CURADURIA URBANA DE CARTAGO VALLE DEL CAUCA

RESOLUCION No. 24-1-0233-DS
Noviembre 13 del 2024

"POR MEDIO DE LA CUAL SE DESISTE LA SOLICITUD DE LICENCIA DE CONSTRUCCION OBRA NUEVA"

TIPO DE SOLICITUD	LICENCIA DE CONSTRUCCION
MODALIDAD	OBRA NUEVA
TITULAR	GRUPO SANTAFE CONSTRUCCIONES S.A.S
IDENTIFICACION	NIT: 901.179.916-9
REPRESENTANTE LEGAL	RAFAEL ALBERTO MEJIA LARGACHA
IDENTIFICACION	C.C. No.16.225.749
RADICACIÓN No.	No.76147-1-24-0127
FECHA DE RADICACION	26/07/2024
CLASE	COMERCIAL
FICHA CATASTRAL	01-03-0410-0105-000
MATRICULA INMOBILIARIA	375-97310 – 375-106025
ESCRITURA	No.4470 del 07/12/2022, 1883 del 16/09/2020 de la Notaria Segunda de Cartago.
DIRECCION	CR 4 # 23-23 C.C SANTAFE SPRING
SECTOR/BARRIO	PINARES

FIGURA 35. Trabajo de los pilotes apoyados en estratos de diferente calidad

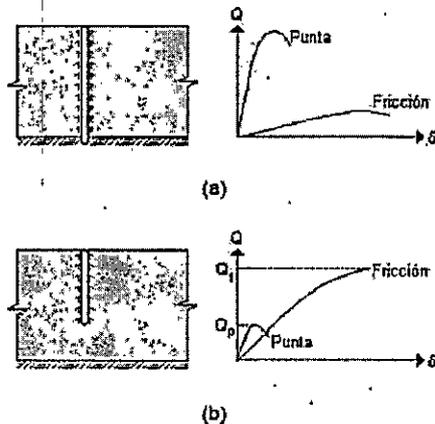
11. Justificar el aporte por punta a la capacidad de los pilotes ya que el suelo tiene estratos de diferentes calidades y el aporte dado por la punta y el fuste y/o fricción no son convergentes bajo los mismos asentamientos. Título H.4.4 NSR10

El aporte de resistencias por punta o por fricción se pueden sumar siempre y cuando ambas estén referidas al mismo material, es decir, evaluadas en el mismo estrato, situación que se ilustra en la Figura 36.
